Dotyczy: Dostawy mebli ze stali nierdzewnej dla potrzeb Wrocławskiego Zespołu Żłobków. Znak postępowania: ZP/WZZ/2021/38.

Zamawiający - Wrocławski Zespół Żłobków z siedzibą przy ul. Fabrycznej 15 we Wrocławiu (53-609) w związku z pytaniem do ww. zaproszenia, poniżej udziela odpowiedzi:

Rys 1.

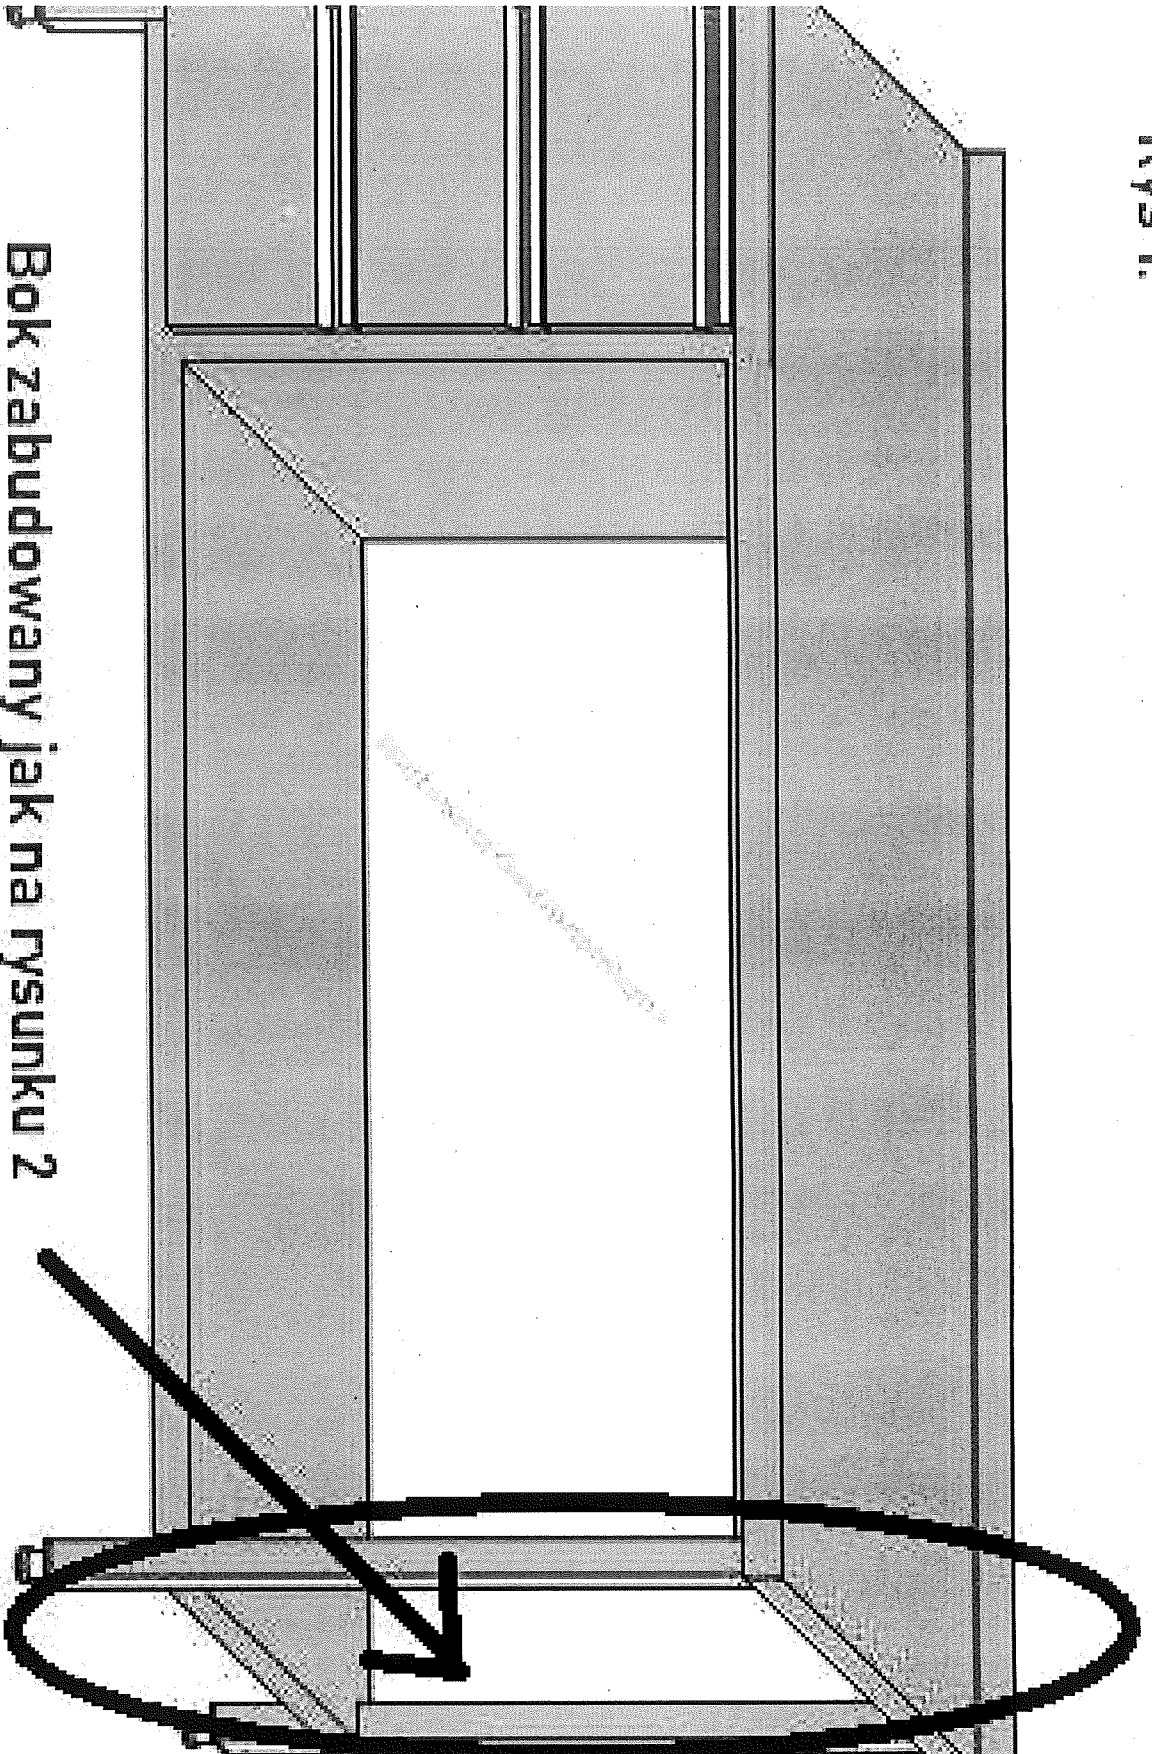
stół przyścienny otwarty z blokiem 3 szuflad (po lewej stronie) drzwi otwierane, prawy bok stołu zabudowany – ze względu na skomplikowany opis proszę o przesłanie rysunku tego mebla z przodu oraz z prawego boku z rozmieszczeniem szuflad, szafki, i zabudowanego boku – co oznacza zapis „prawy bok stołu zabudowany” i jaka to zabudowa ? przy podanym wymiarze zewnętrznym mebla 1000x600x850 mm

Rysunki w załączeniu.

Bok zabudowany jak na rysunku 2
